## **Kärnavfallsrådets synpunkter på behov av kompletteringar av ansökan för tillstånd till anläggningar i ett sammanhängande system för slutförvaring av använt kärnbränsle och kärnavfall (M 1333-11)**

Svensk Kärnbränslehantering AB (SKB) lämnade den 16 mars 2011 in en ansökan till Mark- och miljödomstolen vid Nacka Tingsrätt om tillstånd till anläggningar i ett sammanhängande system för slutförvaring av använt kärnbränsle och kärnavfall.

Mark- och miljödomstolen vid Nacka Tingsrätt har i en skrivelse 5 april 2011 anhållit om besked av Kärnavfallsrådet huruvida ansökningshandlingarna behöver kompletteras i något avseende av sökanden innan kungörelse enligt miljöbalken kan utfärdas. Rådets synpunkter på behovet av kompletteringar ska lämnas till Mark- och miljödomstolen vid Nacka tingsrätt senast den 1 november 2012.

**Figur 2. Reproduktion av figur 3-1 i Bilaga SR med tillagt idealtillstånd**

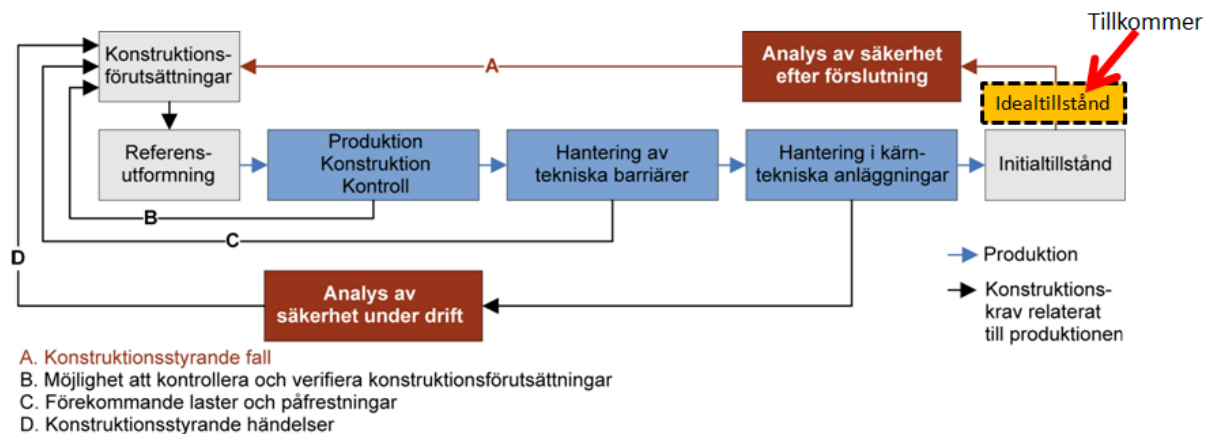
Figuren 3-1 i Huvudbilaga SR visar i sig på sunda och rimliga relationer mellan olika verksamheter, tillstånd och informationsflöden, men *iscensättningen*, det vill säga det sätt på vilket SKB enligt nuvarande ansökan avser att förverkliga dessa verksamheter, tillstånd och informationsflöden *kommer inte att kunna garantera rimlig långsiktig säkerhet*. Denna slutsats baseras på den analys som görs i kapitel 2 och 3 i Rådets Kunskapslägesrapport år 2012.<sup>23</sup>

Avsikten med Rådets krav på kompletteringar till Huvudbilaga SR är att klargöra att nuvarande iscensättning av Figur 2 (reproduktion av figur 3-1 i Huvudbilaga SR) inte kan garantera att rimlig långsiktig säkerhet uppnås för förvaret. Rådet önskar att synpunkterna som framförs här startar en process hos SKB för att åtgärda denna brist.

Konstruktionsförutsättningar → Initialtillstånd → Säkerhetsanalys”.<sup>24</sup> Övriga återkopplingar till Konstruktionsförutsättningar har karaktären av störningar till vilka huvudslingan måste anpassa sig. SKB:s figur indikerar att Konstruktionsförutsättningar härleds ur Säkerhetsanalysen, men att produktion och drift kan komma att kräva modifieringar, vilka inte får stå i konflikt med Säkerhetsanalysen. Från figuren skulle man också kunna dra slutsatsen att alla Konstruktionsförutsättningar ska vara *uppfyllda och kontrolleras* i Initialtillståndet. Detta visar sig vara en förhastad slutsats! Granskningen i KLR2012 visar att åtminstone två viktiga Konstruktionsförutsättningar, en för buffert och en för deponeringshåll, gäller Idealtillståndet och är alltså *i princip omöjliga att kontrollera innan förslutning av slutförvaret!* Detta får betydande konsekvenser för definitionen och användningen av begreppet Initialtillstånd.

**Figur 4. Figur 3-1.** Förvarsområdet vid start av provdrift<sup>47</sup>.

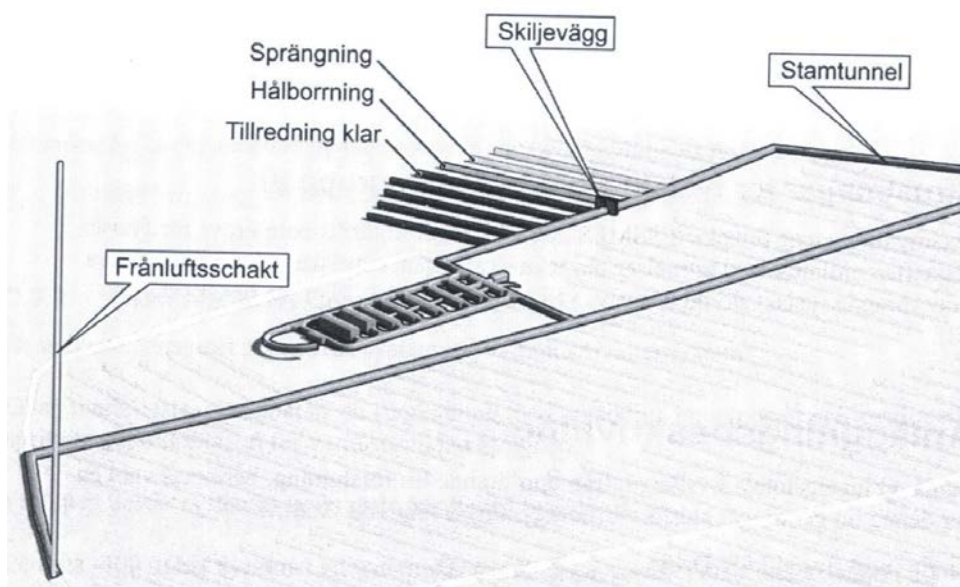
I kapitel 3 avsnitt 7.3.5 Fysisk separation sidan 35 (även kapitel 4 sidan 9) framgår att deponering av kapslar kommer att ske sekventiellt med bergarbeten i intilliggande deponeringstunnel 40 meter bort (på sidan 320 i SR-Site anges avståndet 80 meter). För att man ska kunna ha en uppfattning om hur sprängning av en tunnel påverkar barriärerna i en färdigställd deponeringstunnel, bör SKB kunna ange vilket avstånd som gäller.

I kapitel 5 avsnitt 3.1.1 Provdrift sidan 36 beskrivs mycket översiktligt tre sekventiella deponeringstunnlar (tillredning klar, hålbörning, sprängning). I Figur 3.1 sidan 36 (se nedan) visas fem tunnlar där tillredning är klar, i nästa intilliggande tunnel sker hålbörning och i nästa intilliggande tunnel (avskild med skiljevägg) sker sprängning. Ingen text finns som beskriver deponerings- och återfyllningssekvens.

- SKB bör redovisa en utförlig logistisk beskrivning av deponeringssekvensen bland annat med avståndsangivelse från stamtunnlar till deponeringshål. Denna beskrivning bör ta hänsyn till exempelvis utsprängning av nya deponeringstunnlar i det torra berget i Forsmark.

**Figur 5. Figur 3-2.** Förvarsområdet efter några års drift<sup>48</sup>.

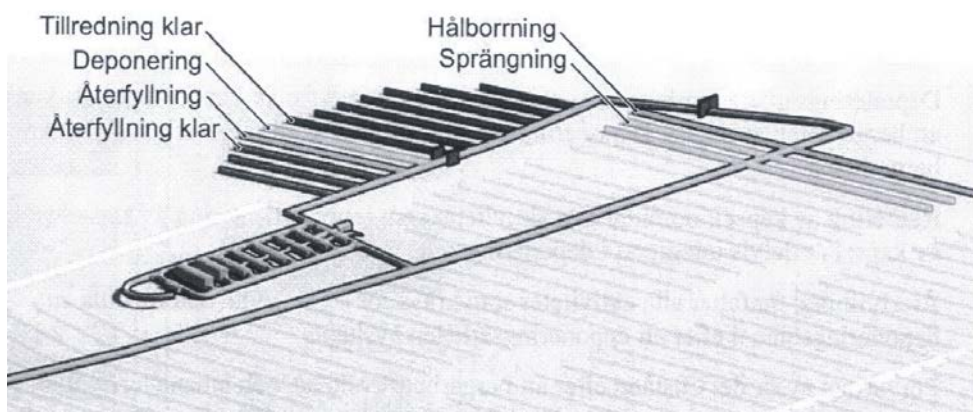
I figur 3-2 sidan 37 i ansökan redovisas förvarsområdet efter några års drift. Beskrivningen av de olika tunnarna och deponeringssekvens är oerhört kortfattad och några avståndsangivelser finns inte angivna.
